平成 29 年 2 月 2 日
第 33 回環境保全専門家会議

京都スタジアム（仮称）整備事業

平成 28 年度 公共事業評価調書修正内容

【表-3 桂川環境影響評価区間 (約600m) の地下水流出量の変化】

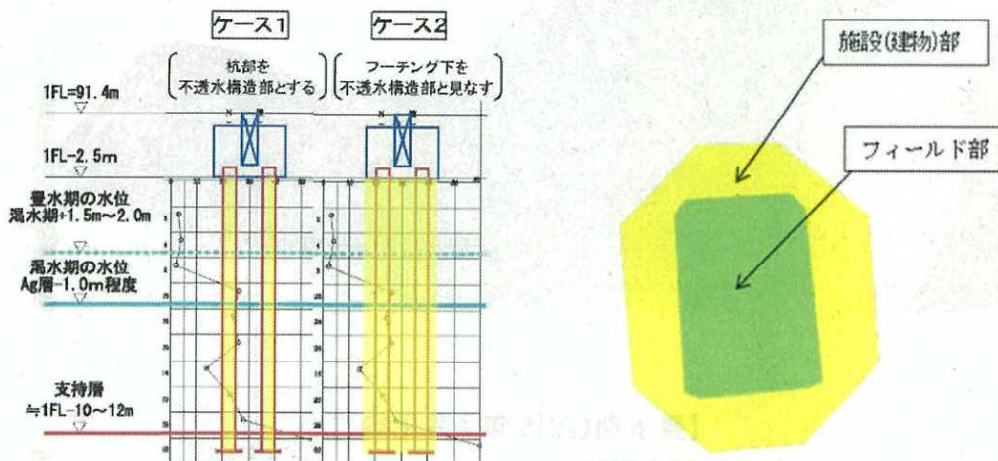
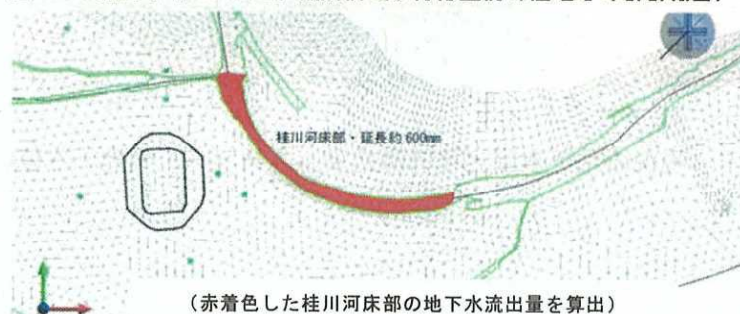
流出流量 (m ³ /s)		
	年間平均 (1/25 報告 ^注)	濡水期 (2014年11月平均)	豊水期 (2015年7月平均)
現況 (ステップ1)	0.72	0.72	0.69
駅北開発時点 (ステップ2)	0.72	0.72	0.69
スタジアム建設時 (ステップ3-ケース2)	0.72	0.72	0.69

注)1/25 報告の「0.71m³/s」は解析モデル修正前の値をそのまま報告、今回「0.72m³/s」に訂正
